MODULO PER LA PRESENTAZIONE DI OSSERVAZIONI A PIANI/PROGRAMMI/PROGETTI
SOTTOPOSTI A PROCEDIMENTI DI VALUTAZIONE AMBIENTALE DI COMPETENZA REGIONALE

Procedimento di autorizzazione unica di Valutazione di Impatto ambientale (VIA) ai sensi del Capo III della L.R. 4/2018 relativo al progetto denominato *"2020MOAG0023 - realizzazione di tre coppie di pozzi nell'ambito della riorganizzazione del campo acquifero di Bosco di Fontana"* nel Comune di Rubiera (RE) con contestuale variante sostanziale all'istanza di concessione di derivazione, che comprende anche la variante agli strumenti urbanistici e di settore del Comune di Rubiera e la procedura espropriativa, presentato da ATERSIR e Aimag s.p.a., pubblicato sul BURERT n. 12 del 17/1/2024 e ripubblicato sul BURERT n. 255 del 31/7/2024.

TESTO DELLE ULTERIORI OSSERVAZIONI RELATIVE AL

Fig. 12 - Relazione descrittiva del piano particellare di Esproprio (Progetto precedente) - Proprietà Corradini Ella.

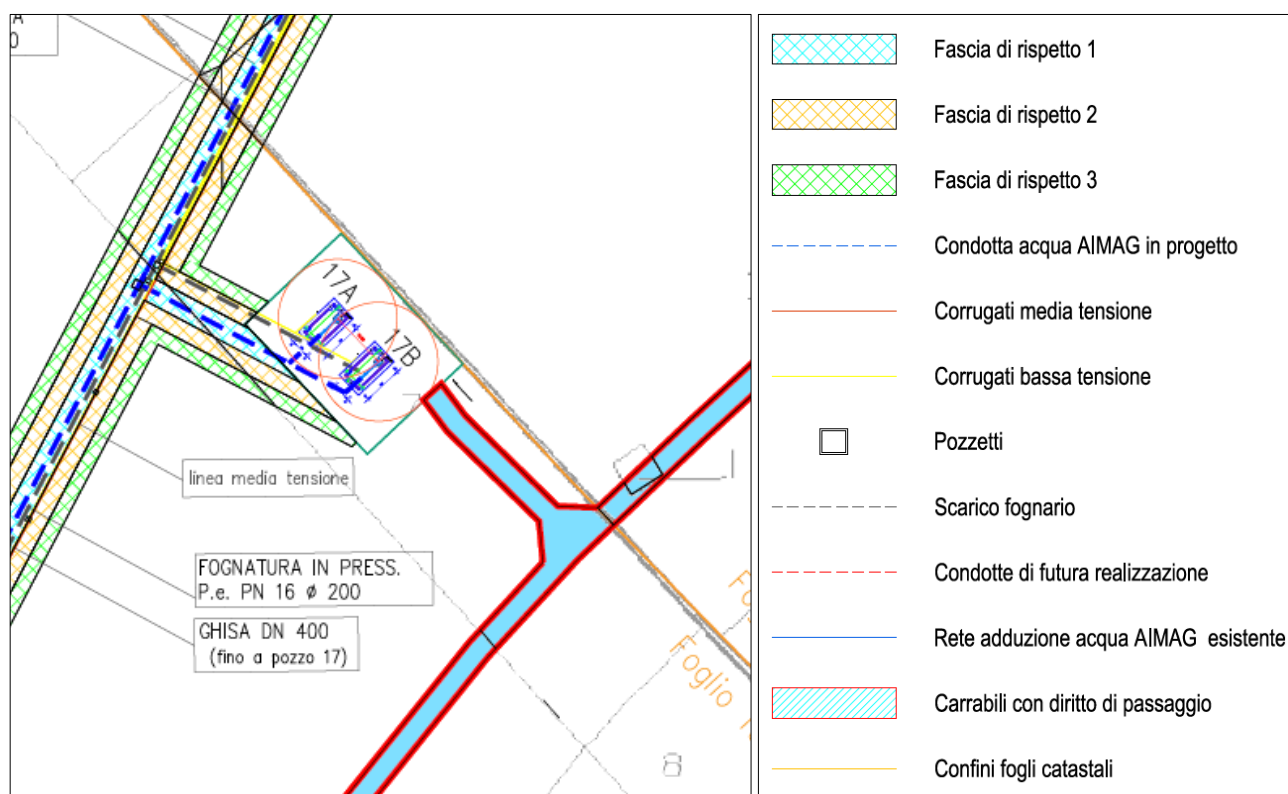
Le figure seguenti 12 e 13 riportano il confronto tra le previsioni del precedente progetto in tema di espropri, rispetti e diritti di passaggio, mettendo in evidenza quanto sottolineato in precedenza.

Si richiede quindi di chiarire se la carrabile sarà oggetto di esproprio oppure se invece sia previsto esclusivamente il diritto di passaggio.

Fig. 14 – Individuazione aree di scavo residue.

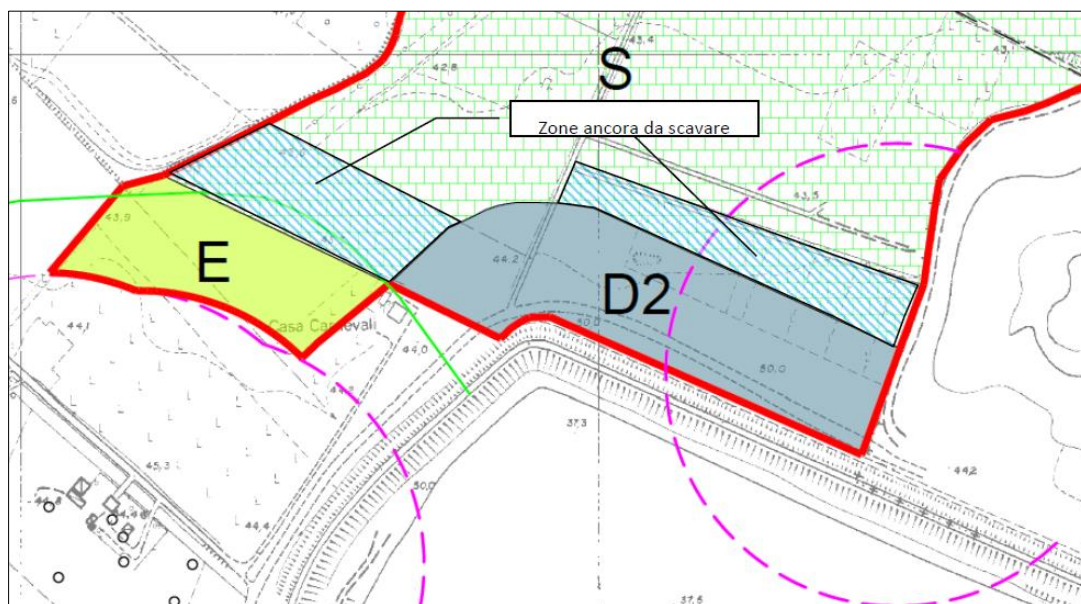
Nelle osservazioni alla precedente proposta di Variante PAE l'osservante aveva evidenziato la necessità di correzione nella relazione tecnica delle affermazioni relative a due zone definite dal PAE di "ex-cava" individuate in fig. 14, ma sulle quali non è stata esercitata attività estrattiva, riconoscendo il residuo estrattivo presente escavabile, benché limitato in parte dalle nuove previsioni del progetto in esame.

Appare quanto meno singolare che l'osservazione sia ritenuta non pertinente in relazione al fatto che su tale tema la proposta di variante al PAE "non presenta nessuna modifica ed è quindi esclusivamente attinente al PAE vigente". Si evidenzia infatti come il progetto preveda in tali aree la collocazione di interconnessioni con i pozzi in progetto, una fognatura, l'area dedicata ai pozzi 18° e 18B, e la viabilità di accesso. Questo comporterà

una riduzione significativa dei volumi escavabili in tali zone, che ricordiamo, sono state definite per un errore materiale del PAE zone di ex-cava, errore più volte riconosciuto dall'Amministrazione Comunale. Si ricorda inoltre che su tale aspetto l'osservante ha presentato al Comune di Rubiera in data 26/04/2022 prot. 5626 istanza di apertura di conferenza dei servizi preliminare per la verifica di fattibilità di variante al P.A.E. del Comune di Rubiera.

Si richiede quindi che, in questa fase, la proposta di variante PAE preveda la correzione di tale errore.
